改善箇所説明図①

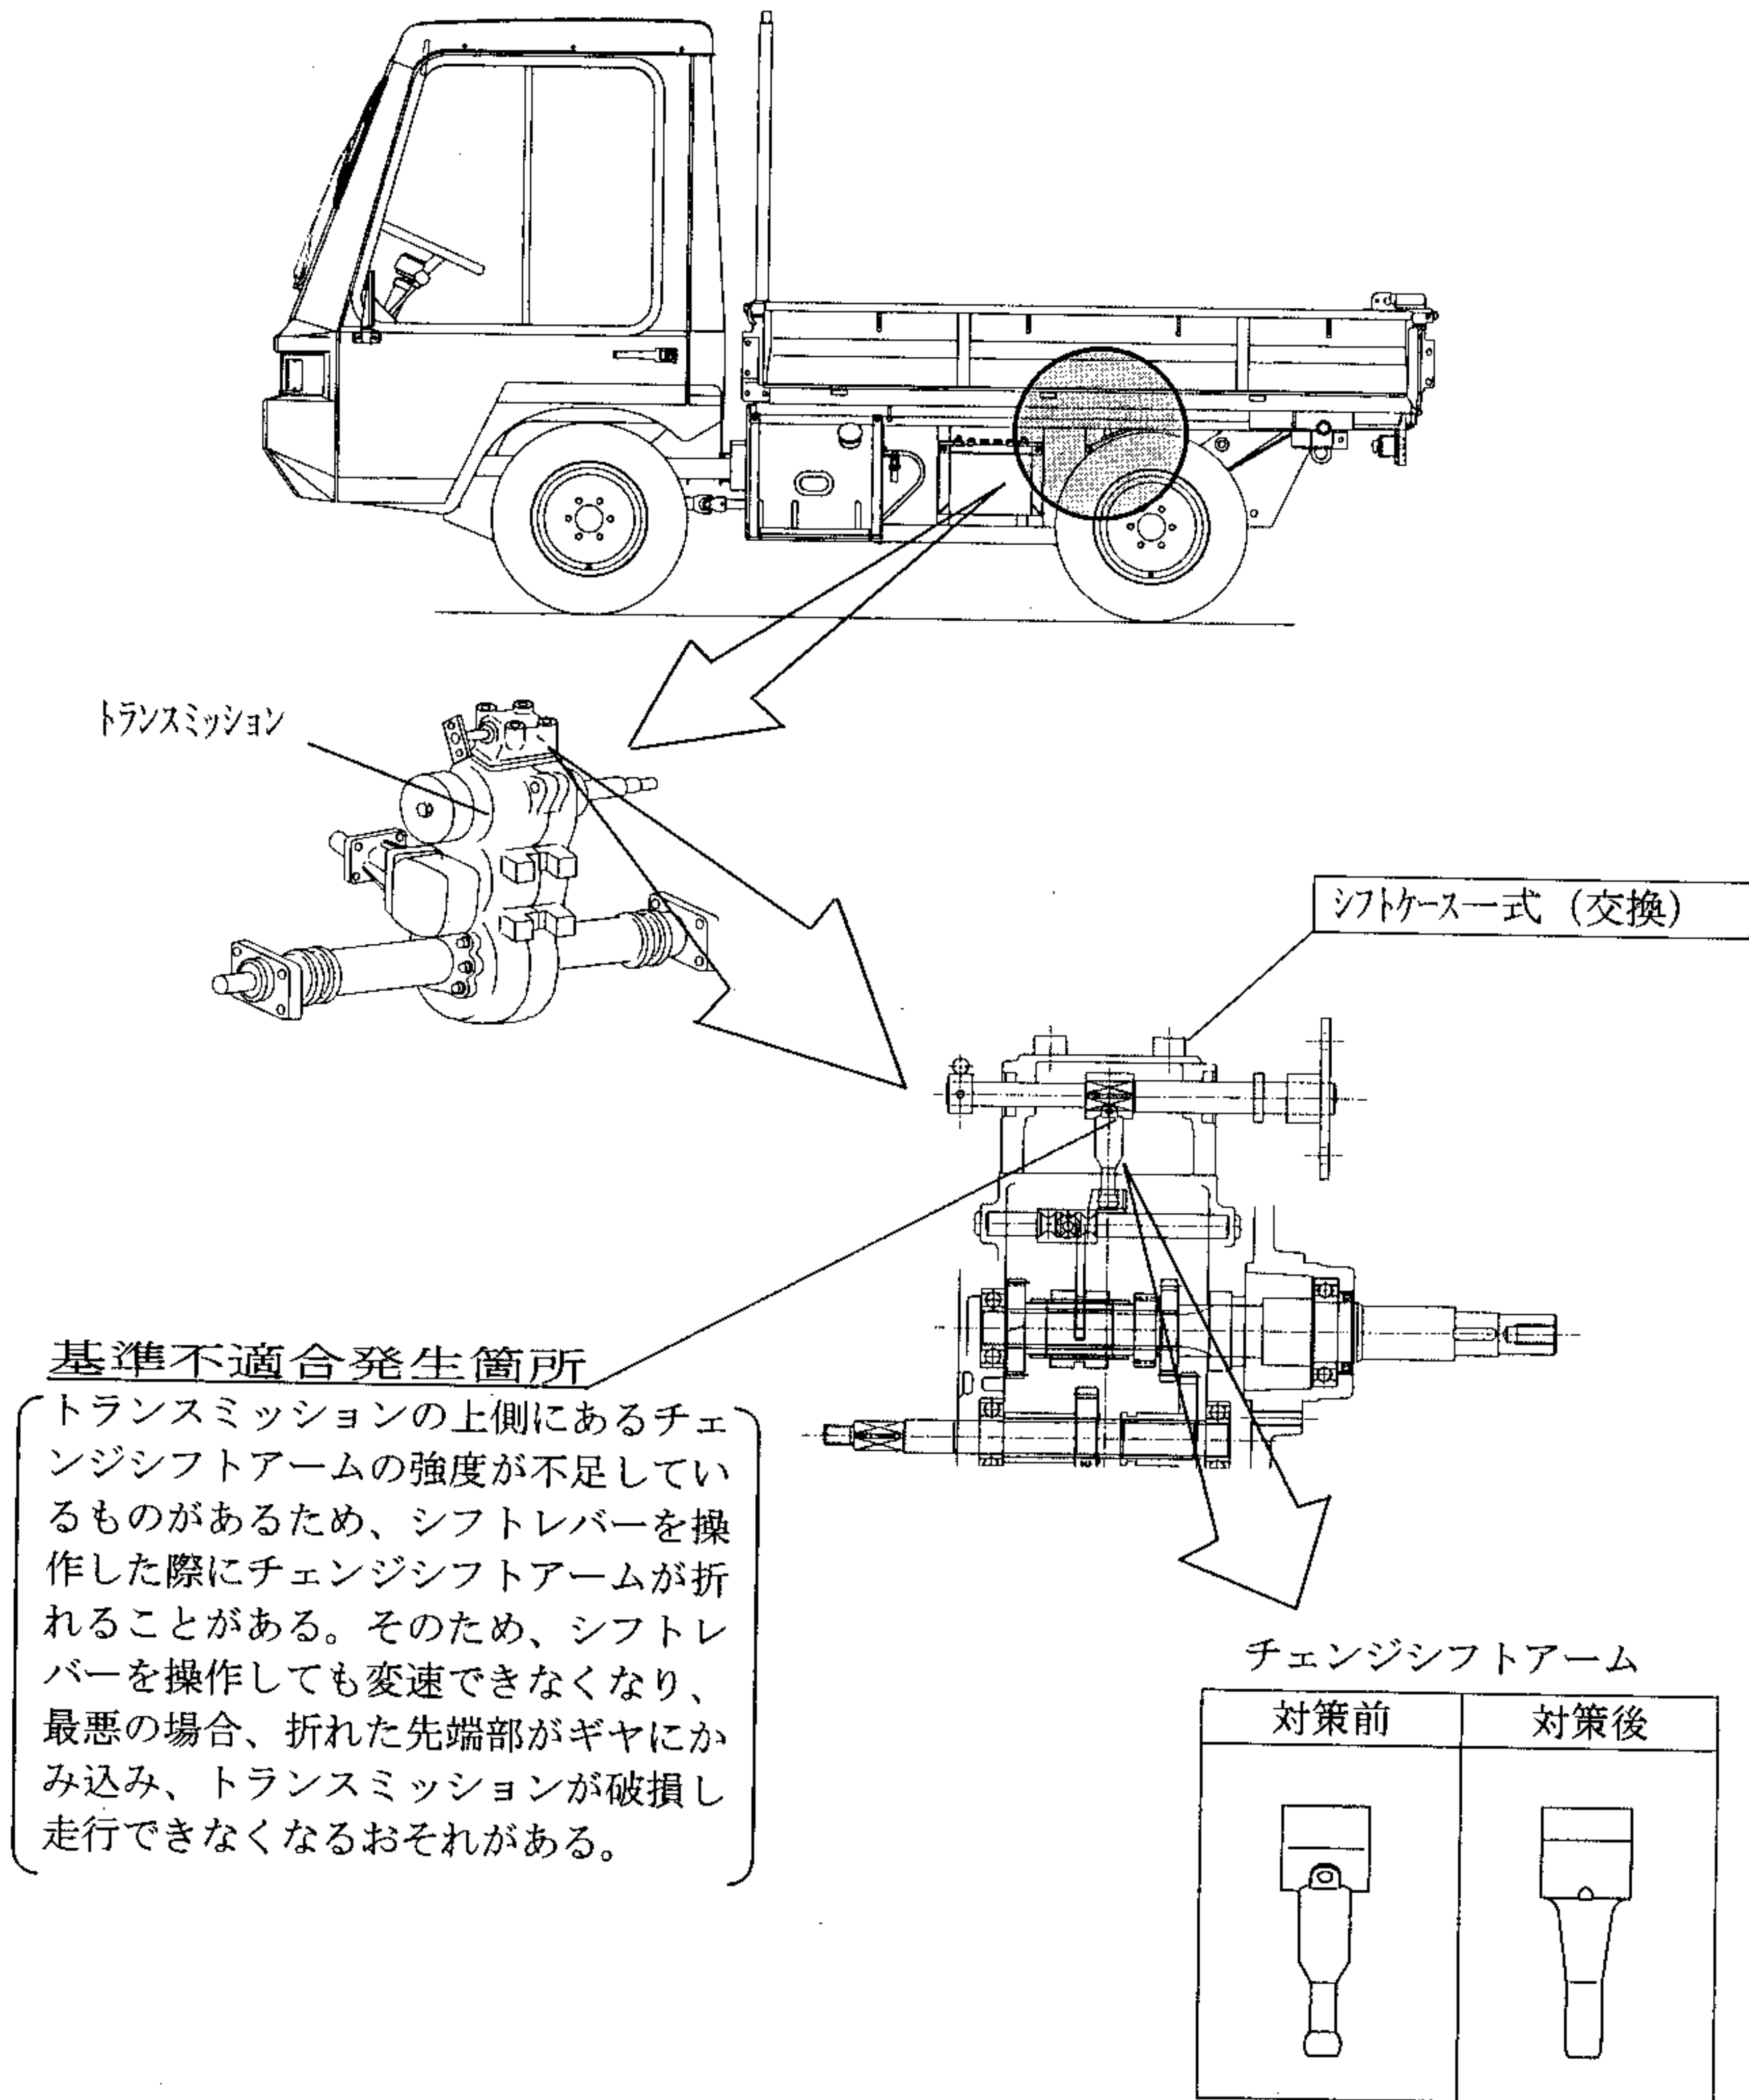
改善の内容

全車両、対策品のチェンジシフトアームを組み込んだシフトケース式と交換する。

識別：シフトケース上のプレート上面に白色のシールを貼付する。
